“仮付け溶接の長さとしヒールクラックの発生について” への討議・回答

(土木学会論文集, 第404号 / I-11 1989年4月掲載)

▶ 討議者 (Discussion)

▶回答者 (Closure)——三木千寿 (東京工業大学)・中村勝樹 (駒井鉄工)・遠藤秀臣 (桜田機械)・等農克巳 (NKK)

Fig.1 Dimension of Specimen.

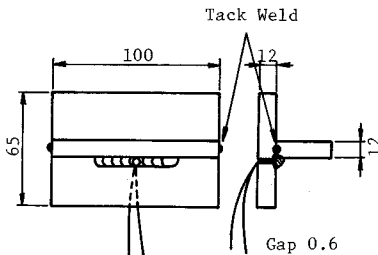
(1) 「1. はじめに」で述べられているように、ヒールクラックは、T継手の初層すみ肉溶接において、下板のルート部より発生し、ポンドのごく近傍のHAZに沿ってビードを剝離するように進展する割れですから、硬さについては下板のポンドおよびHAZの冷却速度を測定し、論じる必要があると思います。仮付け溶接の規定の根拠となった研究は、本稿においても参考文献²⁾として挙げられている木原らの研究です²⁾。木原らの研究においては、Fig.1のようにしてポンド部の温度を測定しています。本稿では、「3.(6)溶接部冷却速度の影響」において、「溶融池にサーモカップルを挿入して冷却速度を計測した」とありますが、このデータを用いてHAZの硬化について論じることは適切でないと思われるのですが、いかがでしょうか。

SAW(サブマージアーク溶接)などの大入熱溶接のHAZの冷却速度はビード表面とビード底面では大きな差ができますが、今回実験したGMAW(CO₂溶接)やSMAW(被覆アーク溶接)ではビード底面とビード表面での冷却速度はほとんど差が出ないため、ビード表面側にサーモカップルを挿入して計測し、HAZの硬化に

ついて論じています。ただし、本研究の主題である割れが発生するか否かについては、冷却速度とではなく、硬さとの関連において検討しており、したがって冷却速度の測定位置の相違は本研究での結果には関係ありません。

Fig.2 Effect of Bead Length on Heel-Cracking.

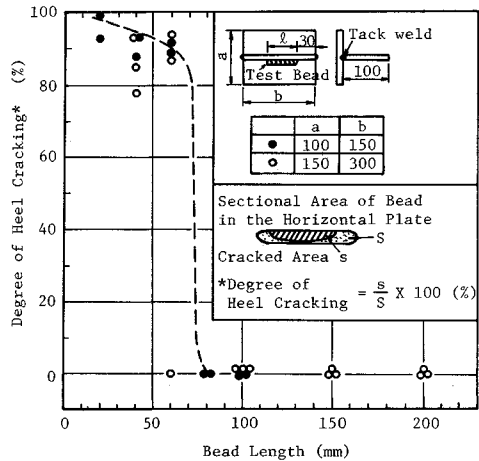
さて、木原らの実験結果を Fig.2 に示します²⁾。図中

に示されているように割れ率として、

$$\frac{s}{S} \times 100 (\%) \dots \dots \dots (1)$$

ここに、sは割れ破面の面積

Sは下板上の溶接ビードの面積

が用いられています。本稿において、この図に対応するのは図-5であると思います。木原らの割れ率の定義と異なり、次式に示す平均割れ率を用いられた理由をお教え下さい。

(3) また、Fig.2に示す木原らの実験結果「溶接長80mmで割れ率が0%」と本稿において図-5に示されている実験結果「溶接長100mmでも割れが発生している」の相違についての考察がなされていないように思われるのですが、この違いは、採用した割れ率の違いによるものなのか、脚長の違いによるものなのか、炭素量の違いによるものなのかあるいは他の要因によるものなのか、お考えをお教え下さい。脚長については、実験方

法のところで「脚長は4 mmを主体とし、一部6 mmも実施した」とありますが、図-5の実験結果の脚長がはつきりしないのですが、この点はいかがでしょうか。

ご指摘のとおり、面積と長さでは多少の差はあると考えますが、割れの性状から面積が大きければ長さが長いという関係があります。割れ感受性として問題にすべきは、割れるか割れないかということにあるとの考えから、また、健全部と割れ部の境界がきれいな直線あるいは曲線とはならず、不規則な線となるため割れ部の面積を求めることは容易ではなく、長さを基準にして平均割れ率としました。すなわち平均割れ率は割れの基だしさの欠度としてとらえれば面積を用いても、長さを用いても差はないと判断しました。また、JISの各種の割れ試験では割れ率を長さで求めるように規定されており、測定のしやすさを考えると長さを基準にする方が実用的であると考えています。

図-5の脚長は4 mmであり、木原らの実験結果との相違は、まずギャップが1.0 mm (木原らは0.6 mm)と大きく、炭素当量が高い(0.42%)場合、溶接長100 mmでも割れることがあります。一方、ギャップが0.6 mmの場合、炭素当量が0.42%にて溶接長100 mmでもヒールクラックが発生しています。

この点からは木原らの結果と相違することになりますが、その要因として考えられるのは、試験方法、特に木原らは非拘束といえ試験片の上板と下板を組み立てるためにそれらの両端は小さいTack weldをしており、多少拘束された状態での試験になっているため、割れ感受性が低下していたと思われます。今回の実験は試験片の上板と下板の両端の仮どめをできるだけ小さくした非拘束型試験であり、かなり厳しくヒールクラック感受性を

評価したためと考えております。
